## **Observations sur le projet d'arrêté-cadre inter-départemental délimitant les zones d'alerte et définissant les mesures de limitation ou de suspension provisoire des usages de l'eau dans le bassin versant de l'Adour (Adour-Midour-Douze)**

**AVIS CHAMBRE D'AGRICULTURE DES LANDES**  
**ARRETE CADRE INTERDEPARTEMENTAL –ZONES D'ALERTE ET MESURES DE**  
**LIMITATION OU DE SUSPENSION PROVISOIRE DES USAGES DE L'EAU**

**Le projet d'Arrêté cadre interdépartemental délimitant les zones d'alertes et  
définissant les mesures de limitation ou de suspension provisoire des usages  
de l'eau du bassin versant de l'Adour (Adour-Midou-Douze)**

Contribution de l'EPTB Adour à la consultation du public  
sur le projet d'arrêté cadre interdépartemental (ACI) Adour  
Propositions d'amendements - 19 juillet 2023

Sont représentés figure 1 :

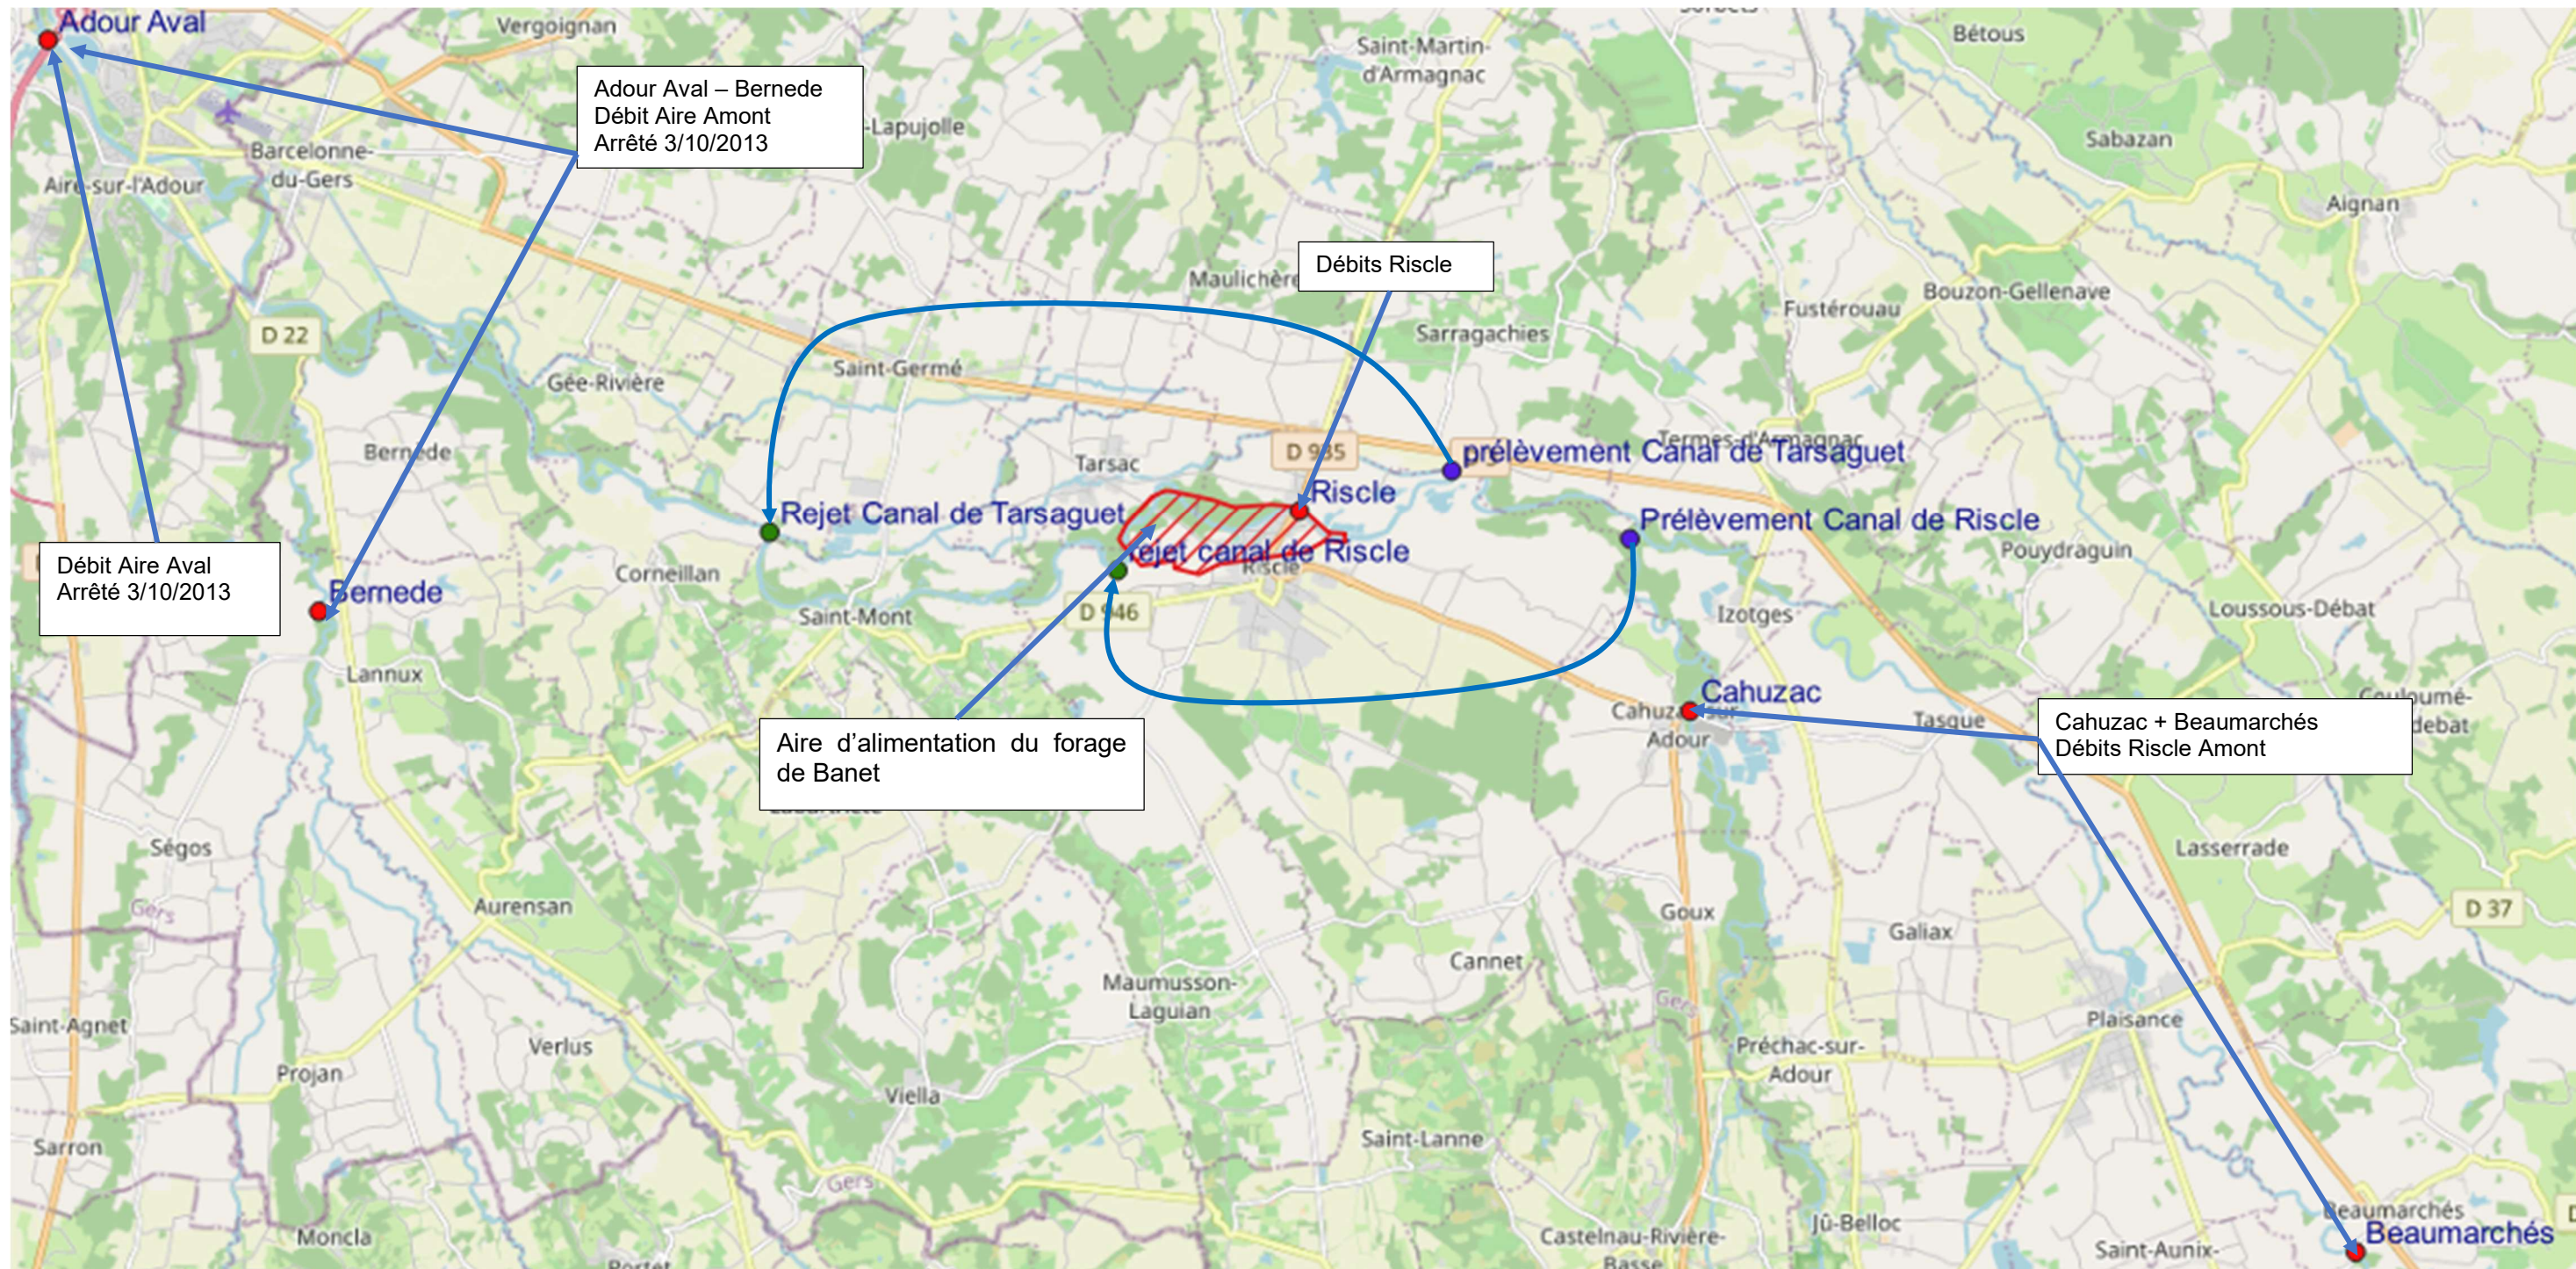
Son aire d'alimentation est représentée figure 1 (zone hachurée en rouge). L'aire d'alimentation du forage de Banet a été caractérisée par différentes études, qui ont déterminé des cinétiques d'alimentation de la nappe alluviale par l'Adour variant entre 4 h et 24 h en fonction de la hauteur de l'Adour. Dans cette aire, le débit de l'Adour est mesuré au pont de Riscle.

- les points de mesures de débits sur l'Adour : Beaumarchés – Cahuzac – Riscle – Bernede - Aire
- les points de prise d'eau et de rejets des canaux de Tarsaguet et de Riscle
- l'aire d'alimentation du forage de Banet

Comme il l'est souligné figure 1, l'aire d'alimentation du forage de Banet est située après les prises d'eau des canaux de Tarsaguet et de Riscle. **Les points de mesures (Aire et Bernede) servant de référence à la mise en œuvre de restrictions à l'amont d'Aire ne permettent pas de garantir un débit minimal à Riscle et en conséquence de garantir l'approvisionnement de l'aire d'alimentation du forage de Banet.** Les débits constatés lors de l'étiage 2022 en apportent la confirmation.

Le SIEBAG voulait demander que l'arrêté du 3 octobre 2013 soit modifié pour **qu'un débit minimal de 600 l/s (idéalement 800 l/s) soit maintenu en permanence au point de mesure de Riscle** et que les mesures restrictives soient prises en fonction de mesures de débits à l'amont de de Riscle et à l'amont des prises d'eau des canaux de Tarsaguet et de Riscle. Cette demande nous apparaissait légitime (l'arrêté considère l'alimentation en eau potable prioritaire) et réalisable compte tenu de la présence des points de mesures de Cahuzac et de Beaumarchés.

Graphique 1

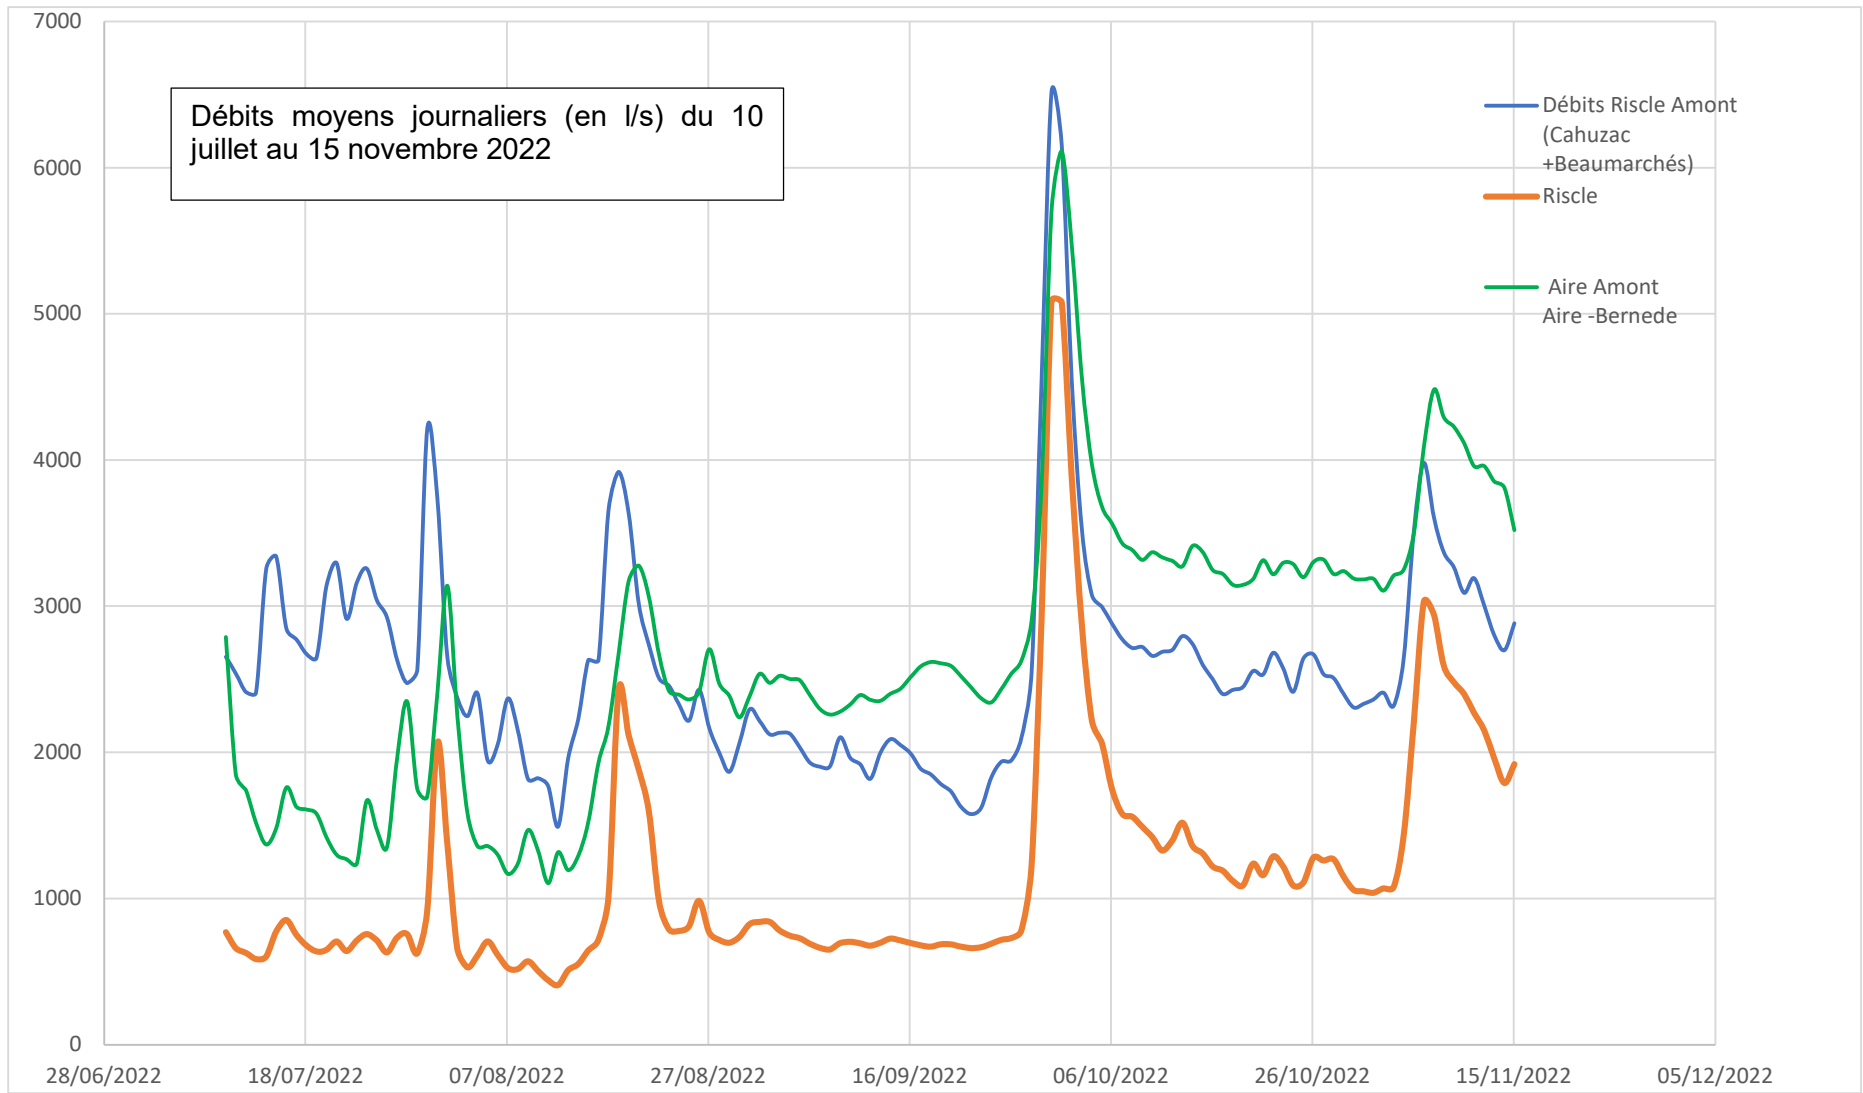
Les débits journaliers Riscle Amont – Riscle – Aire Amont pendant la période d'étiage de 2022 sont représentés graphique 1. Il apparaît que les débits de l'Adour à Riscle (dans l'aire d'alimentation du forage de Banet) sont inférieurs à son amont mais aussi à son aval (Aire Amont).

**Graphique 2**

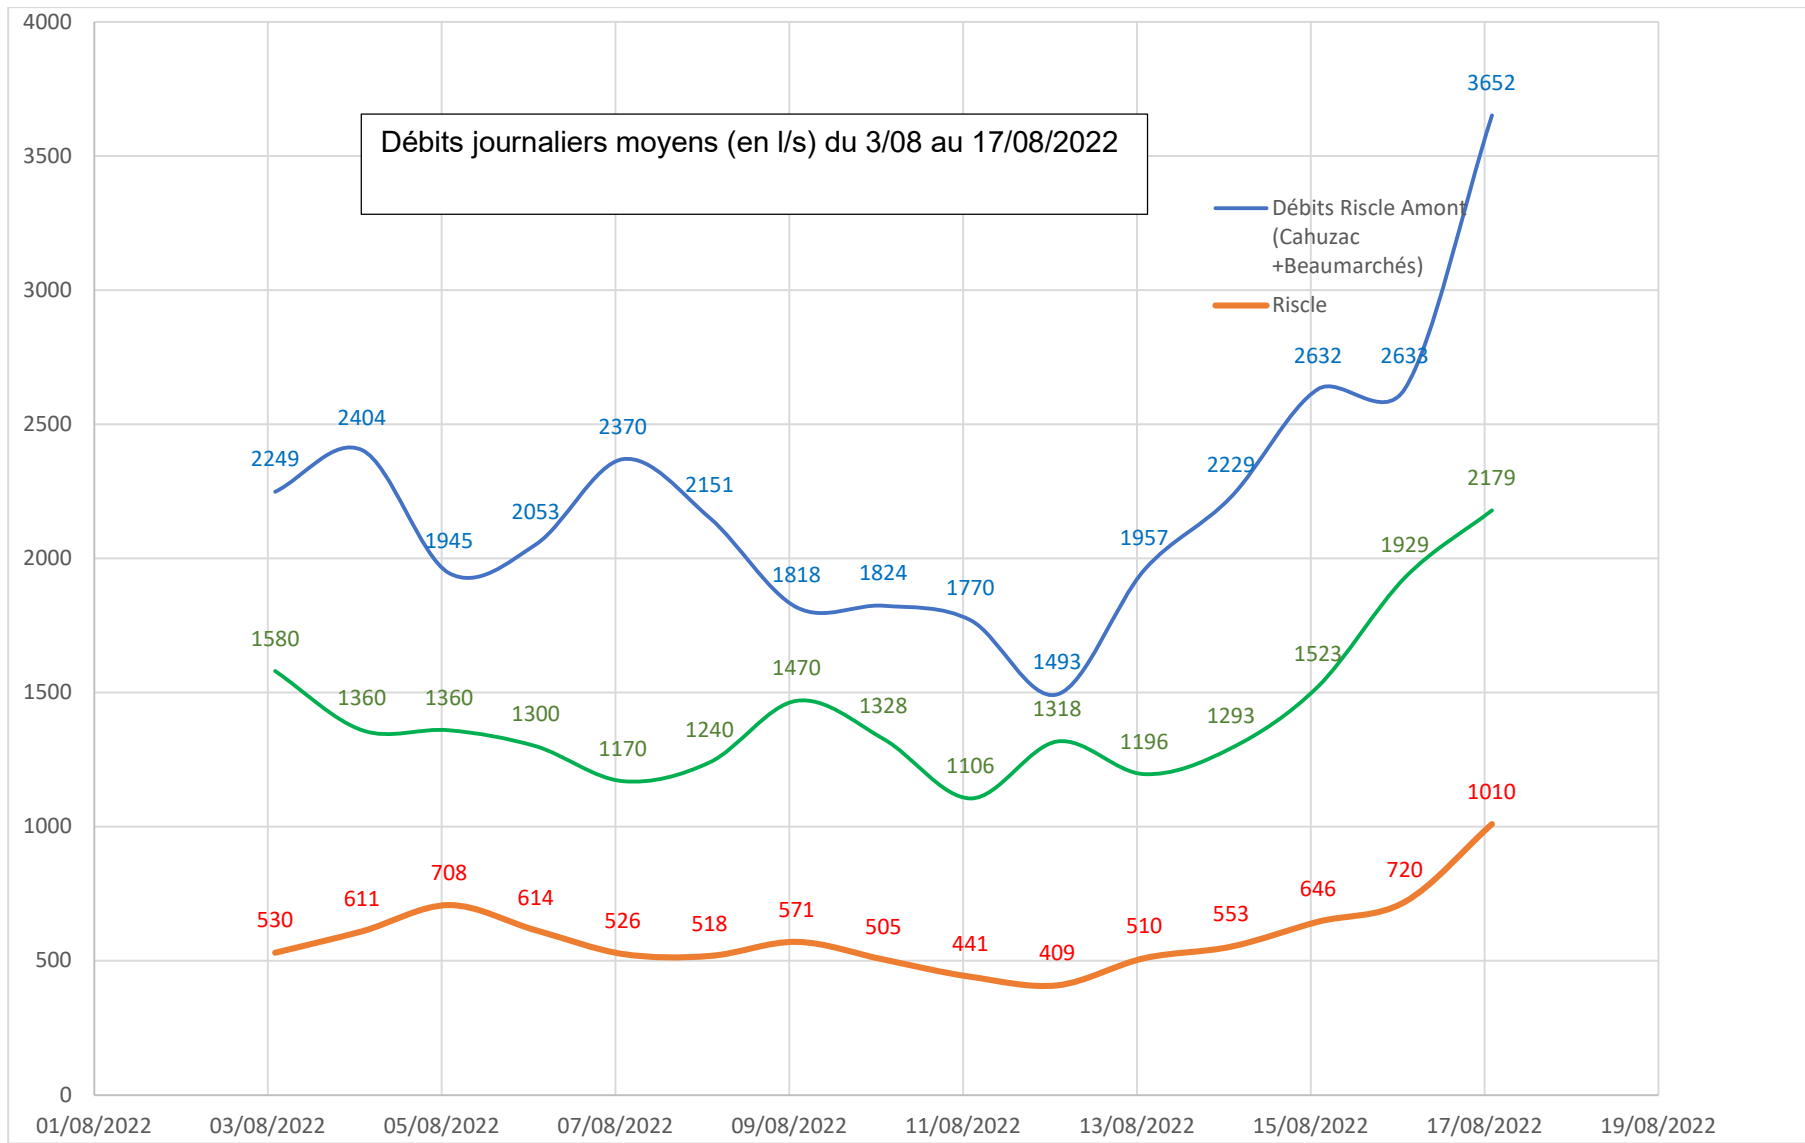
Ces différences sont élevées notamment lors de la période la plus critique de l'étiage. En effet le 13 août 2022, **les débits à l'amont de Riscle étaient de 1493 l/s, de 1318 l/s à Aire amont alors qu'ils n'étaient que de 409 l/s à Riscle** (graphique 2).
